# 改善箇所説明図

## 不具合発生箇所

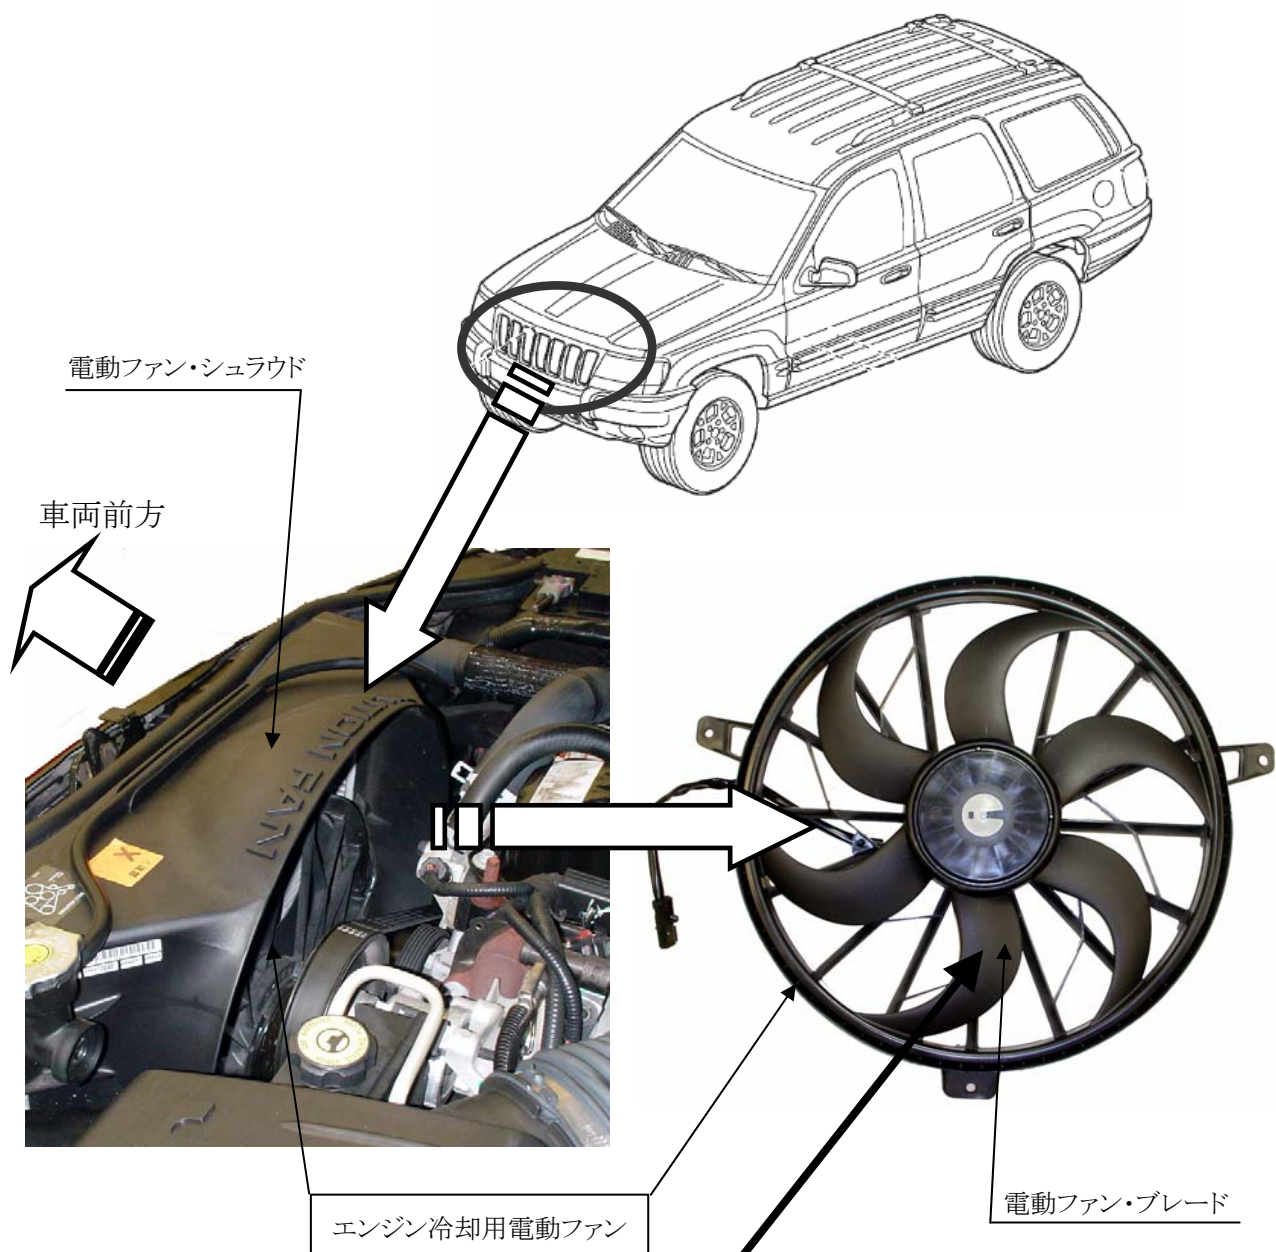
エンジン冷却用電動ファンのブレードの材質が不適切なため、強度が不足し、当該ブレードに亀裂が入るものがある。そのため、そのまま使用を続けると、亀裂が進行して破損し、最悪の場合、当該ブレードが脱落するおそれがある。

全車両、当該ファンを良品と交換する。

識別： ラジエタ・コア・サポート取り付けボルト上部に黄色ペイントを塗布する。
